SORTLAND KOMMUNE

Arkivsaknr.:	24/38
Dok.nr:	26/27849
Arkiv:	FA-L13
	PlanID-2024374
Saksbehandler:	Emil Bror Pritzlaff
Dato:	04.09.2026

Endringsforslag som følge av klagebehandling - Detaljregulering for Havnegata 3 (planID: 1870_2024374)

Planområdets plassering i Sortland

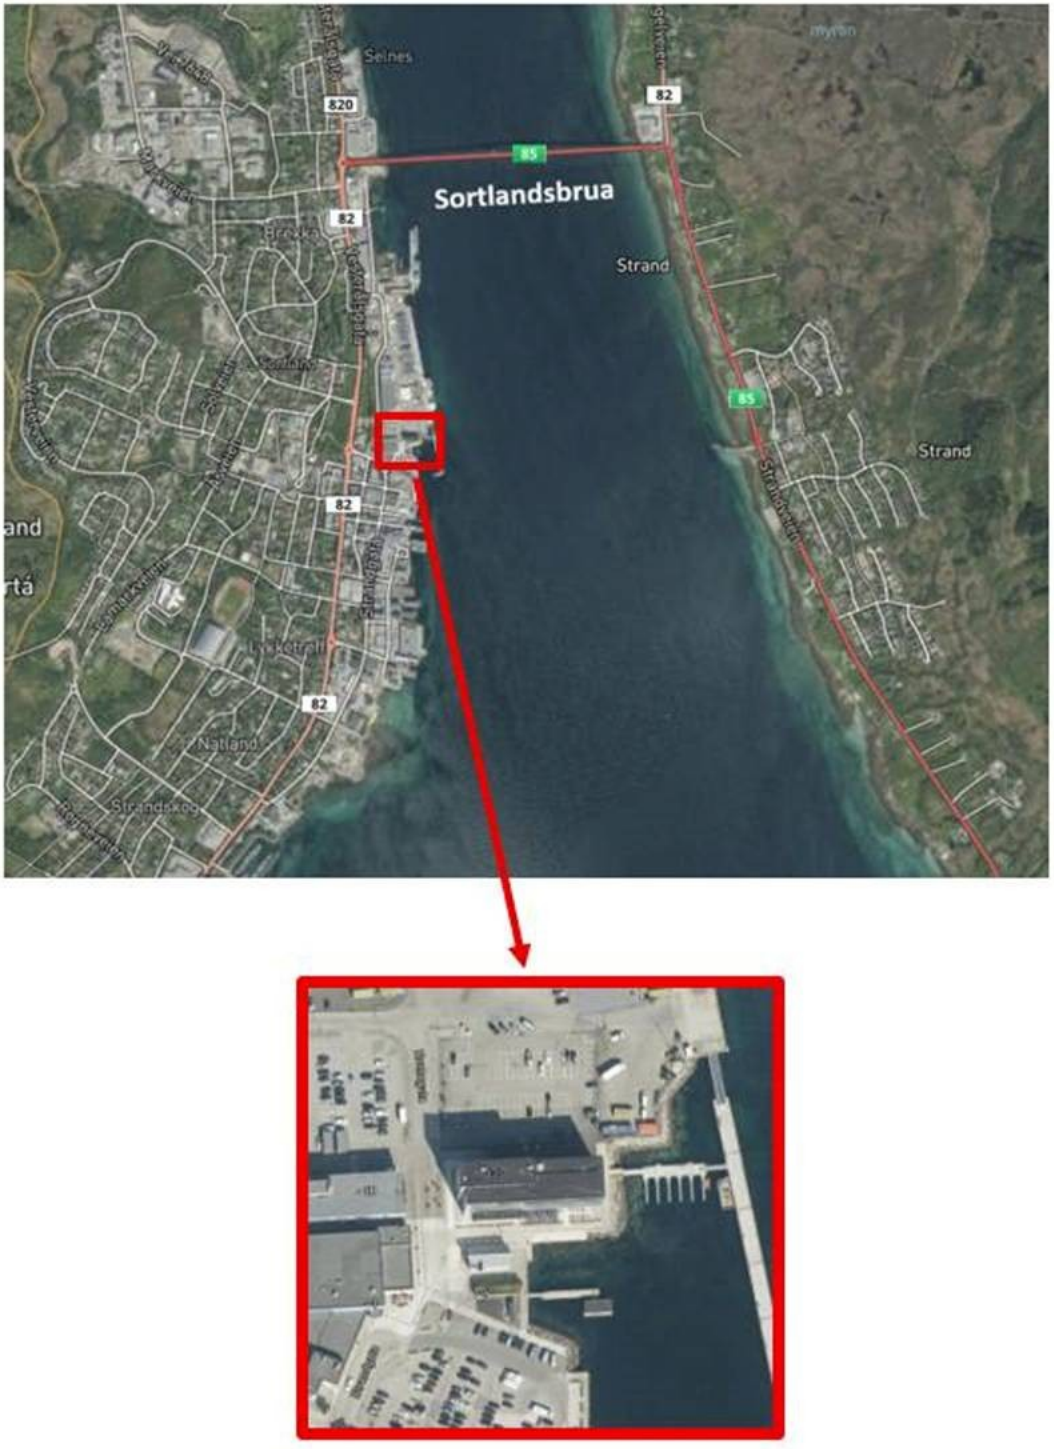
For å imøtekomme klagen fra Vestall AS, har følgende endringer i plandokumentene til detaljregulering for Havnegata 3 blitt gjennomført:

- § 2.5 b) første setning har blitt endret fra «*Nettstasjoner/trafoer skal plasseres innenfor byggegrenser i planområdet.*" til "*Nettstasjoner/trafoer kan plasseres utenfor byggegrenser.*".

- Punkt 5.8.3 – *Energibehov og forbruk*, andre avsnitt, første setning har blitt endret til «*Dagens nettstasjon /trafo i # 3 skal flyttes/reetableres innenfor byggegrenser og bebyggelsen, men tillates flyttet/reetablert utenfor byggegrenser.*»
- Punkt 7.17.4 – *Elektriske anlegg og transformator*, første avsnitt, andre setning har blitt endret til «*Eksisterende transformator/nettstasjon i tilknytning til Havnepromenaden kan fjernes og reetableres innenfor eller utenfor regulerte byggegrenser, forutsatt at løsningene avklares i dialog med Sortland Havn KF og aktuell netteier, og at havnas drift, adkomst og behov for drift og vedlikehold ikke forringes.*»
